CAAC
适航指令

编号: CAD2005-R022-01

一. 标题: 检查并更换门组件

本指令适用于安装有由Tech-Tool Plastics公司生产的门组件且该门组件已根据STC No. SR09189RC进行改装的R-22系列直升机。

图1
门组件（左侧）向外看视图

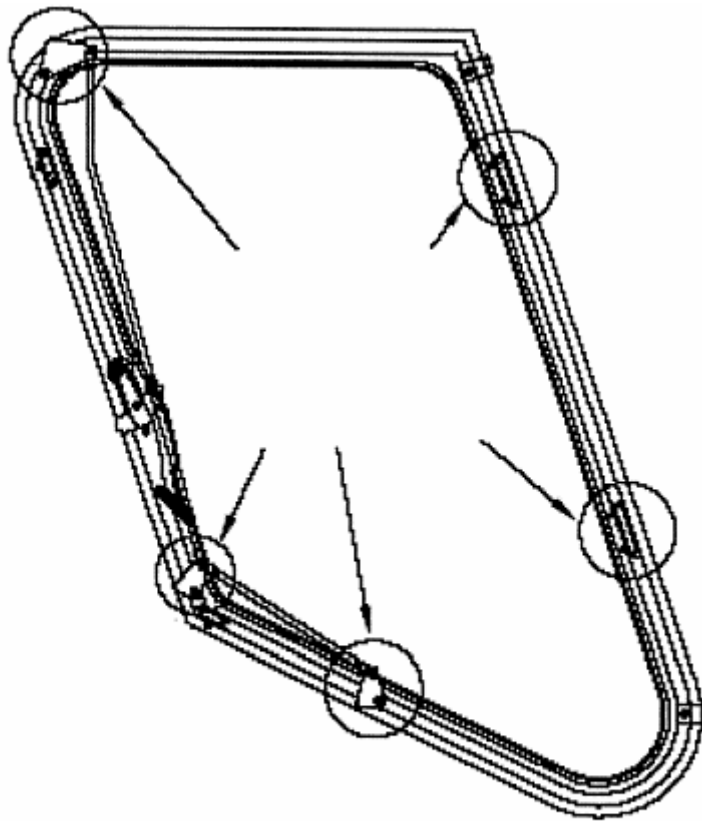
1) 目视检查每个机长和副驾驶门组件整体框架,以确定本指令图1标示的位置是否有裂纹。如果发现有裂纹,下次飞行前,用适航的门

2、完成本指令第四.1段要求的检查工作后,以不超过100使用小时的间隔,目视检查机长和副驾驶门组件整体框架在本指令图1标示位置是否有裂纹。

组件（左侧门组件件号(P/N)为 R-22-101-51或R-22-101-53，右侧门组件件号(P/N)为R-22-101-52或R-22-101-54）替换有裂纹的门组件。如用于替换的门组件件号(P/N)为R-22-101-51或R-22-101-53(左侧门组件), 或者R-22-101-52或R-22-101-54(右侧门组件)，根据Tech-Tool Plastics 安装指南TTP-1R 修改版A(1997年11月21日颁发)或Tech-Tool Plastics 服务通告No. TTP2005-01修改版A（2005年2月1日颁发）标题为“门封严装置的安装”和“开口销安装”部分的要求进行安装。

3、如果发现裂纹,下次飞行前,用适航的门组件(左侧门组件件号(P/N)为R-22-101-51或R-22-101-53,右侧门组件件号(P/N)为R-22-101-52或R-22-101-54)替换有裂纹的门组件。如用于替换的门组件件号(P/N)为R-22-101-51或R-22-101-53(左侧门组件),或者R-22-101-52或R-22-101-54(右侧门组件),根据Tech- Tool Plastics 安装指南TTP-1R 修改版A(1997年11月21日颁发)或Tech-Tool Plastics 服务通告No. TTP2005-01修改版A“门封严装置的安装”和“开口销安装”部分的要求进行安装。
